TECHNISCHE INFORMATION

Datum: 16.05.2022
 TI: 0922
 Automatentyp/en: HO Siamonie Smart

Neuer Ring für Mahlgradverstellung

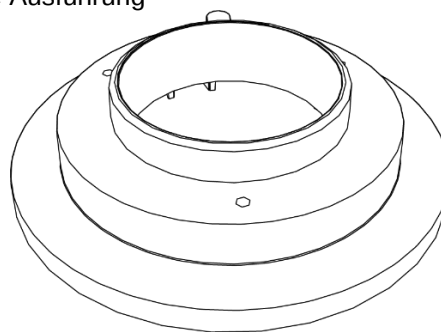
Im Zuge der kontinuierlichen Produktoptimierungen haben wir den Ring für die Mahlgradverstellung der Siamonie Smart verbessert.

Dank der Optimierung konnte der Spalt zwischen Mühle und Bohnenbehälter noch weiter reduziert werden und die Abdichtung erfolgt nun direkt über eine Materialüberschneidung, welche mit einem höheren Flansch realisiert wurde. Somit entfällt auch der O Ring, welcher zur Abdichtung nicht mehr benötigt wird.

Bisherige Ausführung

Ring für Mahlgradverstellung
(O-Ring erforderlich)

Neue Ausführung

Ring für Mahlgradverstellung
(Kein O-Ring verwenden)

Ab der **Produktionswoche KW20 2022** mit der **Seriennummer 90532980** wird der neue Ring für Mahlgradverstellung in Serie gebaut.

Im Ersatzteillfall kann der Ring für Mahlgradverstellung wie gewohnt, unter der bekannten Artikelnummer 417.00.324.00 bestellt, und ggf. ausgetauscht und nachgerüstet werden.
